DRUŽBA ZA AVTOCESTE V REPUBLIKI SLOVENIJI
DARS d. d.

DODATEK št. 5

Začasno ojačitev in sanacijo viaduktov VA0045 in VA0046 Dolgi most

avgust 2026

Slika 0.1: Zaščitna ograja nad železniško progo

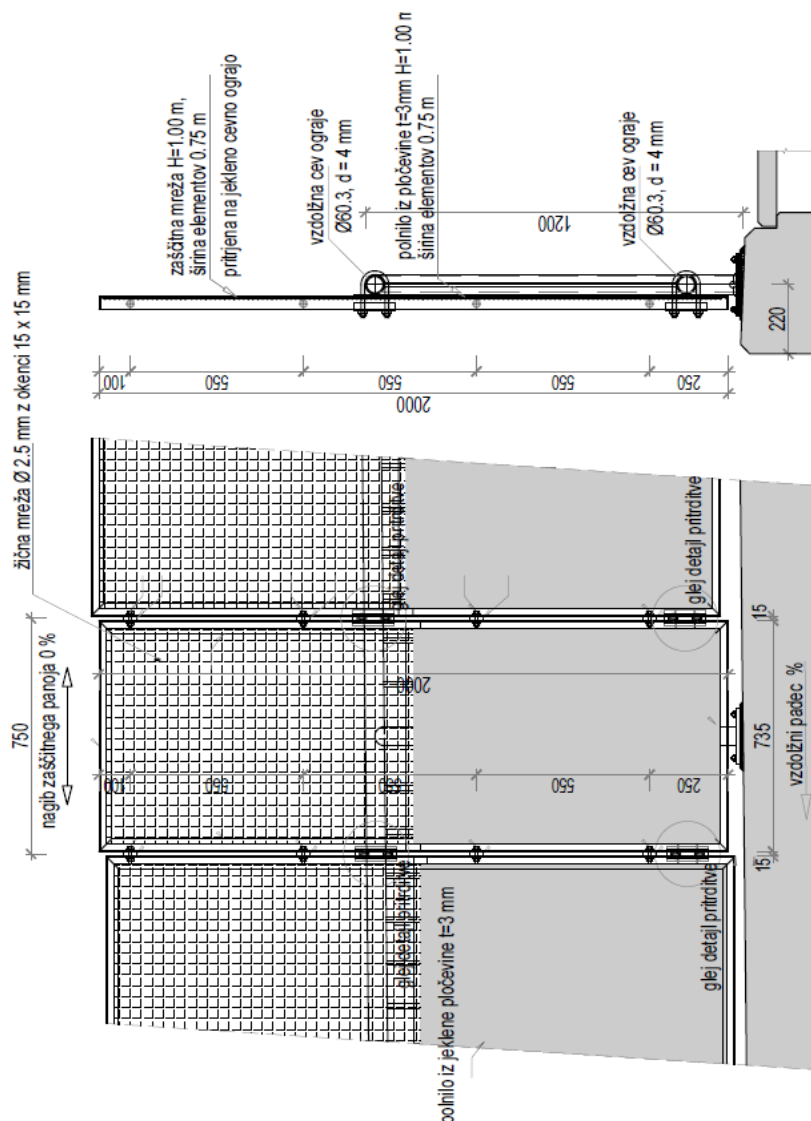
Vprašanje 8: Prosimo za detajle in kosovnico postavke: 0 N 15 3 116 Dobava in namestitvev tipskega zaščitnega panoja na ograjo nadvoza nad progo, vključno ustrezne objemke in ostali pritrdilni material. 80 kos

Odgovor: Gre se za tipske zaščitne panoje za območja nad železniško progo. Detajl se lahko privzame iz TSPI – P.07.440: 2026 (v sprejemanju) Ograje na premostitvenih objektih (strani 51 do 55 dokumenta) slika 7.4: Zaščitna ograja nad železniško progo.
